Nota van inlichtingen

van Waterschap Limburg
datum 28 november 2022
onderwerp Nota van Inlichtingen
betrekking op Aanbesteding Noodmaterialen eerste interventie bij extreme neerslag
zaaknr. 2022-Z5897
documentnr. WLDOC-1187088822-148860

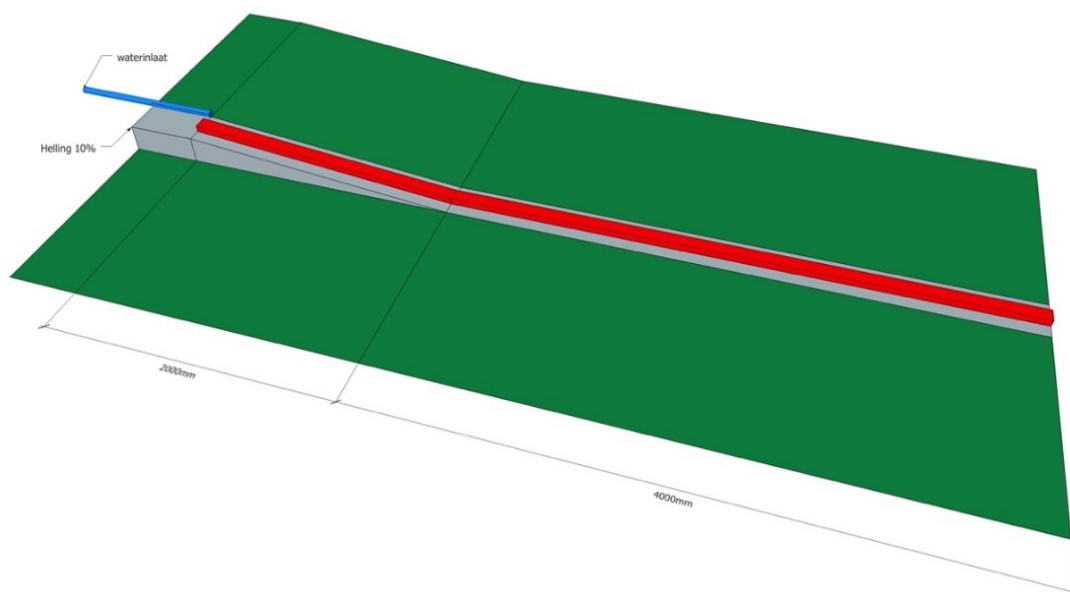
Nr.	Betreft	Vraag
35.	Bijlage 3a, PVE Functie 1, eis 8	In eis 8 wordt er gesteld dat de container 400 stuks zandzakken dient te bevatten welke gestapeld zijn in een rek van 120 x 100 x 200 cm. Is het toegestaan, wanneer dit voor WL gunstig lijkt, af te wijken van het opstapelen in een rek? Daarnaast zou het helpen een afmeting en gewicht van een dergelijke zandzak te weten. Voorstel: Inschrijver mag een alternatief bieden om de zandzakken op te bergen in de container. Zolang er voldaan wordt aan de eis van 400 zandzakken per container. Gaarne opgave afmeting en gewicht zandzak.
Antwoord	WL is akkoord met een alternatieve opbergmethode, mits deze de (fysieke) logistieke handelingen niet negatief beïnvloed. Dit ook ter beoordeling tijdens de functionele testen conform 'testkader functionele testen noodmaterialen' De zandzakken hebben een afmeting van 50 x 36 x 9 cm en wegen 25 kg per stuk. Als aanvullende informatie voegt WL een foto toe van het benoemde rek met genoemd aantal zandzakken. (NB. per rek passen 130-140 zakken).
